**VERSLAG VAN EEN GELIJKVORMIGHEIDSONDERZOEK VOOR INGEBRUIKNAME EN/OF CONTROLEBEZOEK  
VAN EEN ELEKTRISCHE INSTALLATIE OP LAAGSPANNING EN ZEER LAGE SPANNING****Algemene gegevens**

Plaats van het onderzoek:	Keizer karellaan 28 , 1982 ELEWIJT				
Eigendom van:	Lebegue				
Opdrachtgever:	DomoXim, Leuvensesteenweg 215, 3190 BOORTMEERBEEK				
Type lokalen:	Woning	DNB:	Fluvius	Tarief:	Dag
EAN-code installatie:	541 448 820 062 216 911	Nr. teller:	4095231	Index:	3203 kWh
Installateur:	/				
BTW-nr.:	/	Of ID-kaartnr:	/	Uitgereikt te:	/ op /
Agent-bezoeker:	Simon Dinler				Datum onderzoek: 11/02/2020

Bijlage aan verslag nr.:	514401077	Nominale spanning: 3 x 400V + N
Plaats van het onderzoek:	Keizer karellaan 28 , 1982 ELEWIJT	
Eigendom van:	Lebegue	
Agent-bezoeker:	Simon Dinler	Datum onderzoek: 11/02/2020

Extra inbreuken en/of bijkomende uitleg:

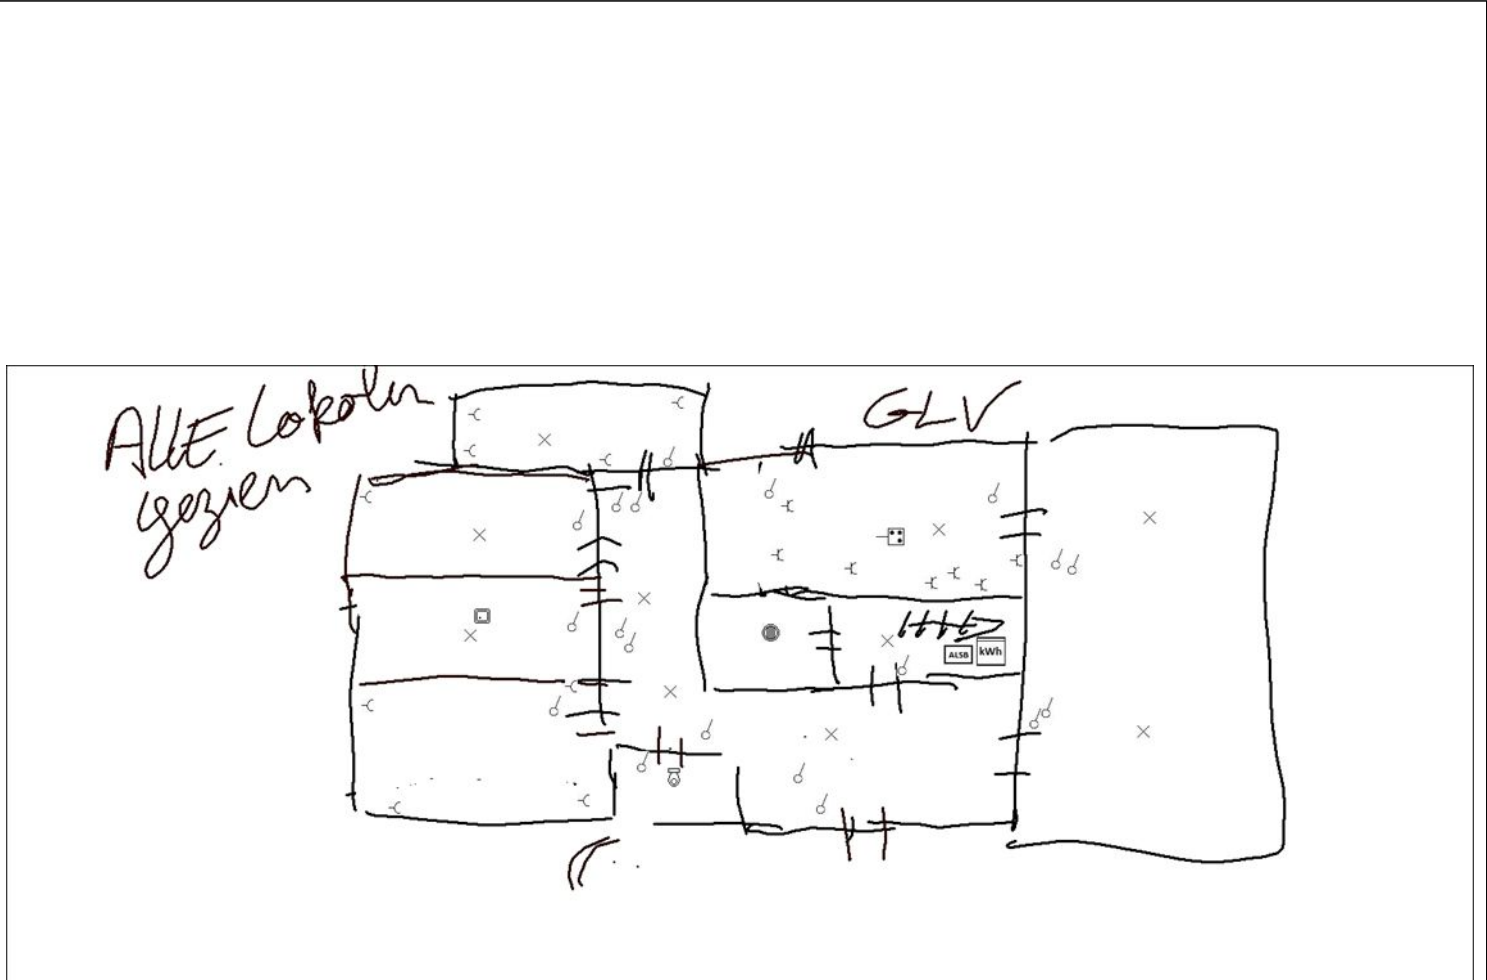
2.04+ 3.12 STOPC ONDER BORD

7.25 STOPC GARAGE

8.17 AFTAKING STOPC KLEINE KAMER
